Bijlage 2. Watertoets

Ons kenmerk: WFN1512617
Tel: 058-292 2135 / A.J. van Strien

Onderwerp:
Wateradvies tenniscomplex te Harkema

Figuur 1,
overzicht plangebied

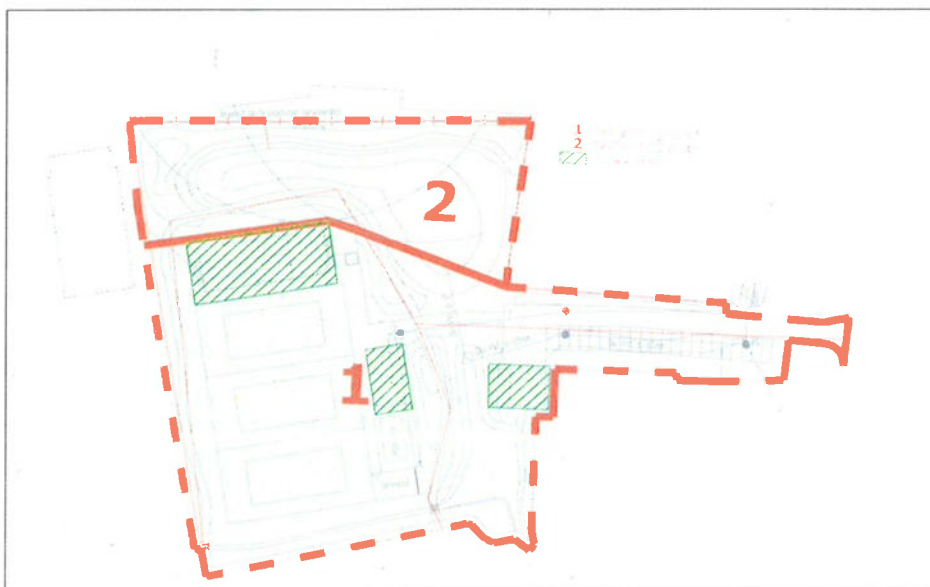
Het plan bestaat uit de bouw van een clubgebouw, de aanleg van drie tennisbanen met een oefenkooi en een minitennisveld en de bouw van een rijwielstalling. Onderstaande figuur toont de toekomstige inrichting van het gebied.

De sloot langs de zuidwestzijde van het plangebied is een schouwwatergang. De schouwwatergang is belangrijk voor de aan-, af- en doorvoer van water. De eigenaren van de aanliggende percelen zijn verantwoordelijk voor het onderhoud aan de schouwwatergang. Bij het uitwerken van de plannen is het nodig er rekening mee te houden dat de schouwwatergang bereikbaar blijft voor onderhoud.

Onderdeel van uw plan is het dempen van de sloot aan de oostkant van het plangebied. Door het dempen van het oppervlaktewater neemt de berging in het watersysteem af, waardoor het watersysteem minder robuust en veerkrachtig wordt. De demping moet u voor 100% compenseren in hetzelfde peilgebied, zodat het watersysteem evenveel berging houdt. De sloot die u gaat dempen heeft een wateroppervlak van circa 400 m².

Het verhard oppervlak neemt door de realisatie van het plan toe met 3417 m². Om overlast te voorkomen is het nodig dat u de toename aan verhard oppervlak compenseert in hetzelfde peilgebied. Wij hanteren hiervoor een compensatienorm van 10%.

Voorliggend plan moet ter compensatie voorzien in minimaal $(400+342=)$ 742 m² nieuw oppervlaktewater. U hebt aangegeven naast de watercompensatie van het tenniscomplex, ook de compensatie van het inmiddels gerealiseerde centrumplan Harkema (10% van 5100 m²) binnen het plangebied te willen realiseren. De totale compensatie bedraagt hiermee circa $(400+342+510=)$ 1252 m². U geeft aan dit te willen realiseren door de aanleg van een nieuwe vijverpartij met een oppervlakte van circa 1850 m² (zie figuur 2). Hiermee voldoet het plan aan de compensatienorm.
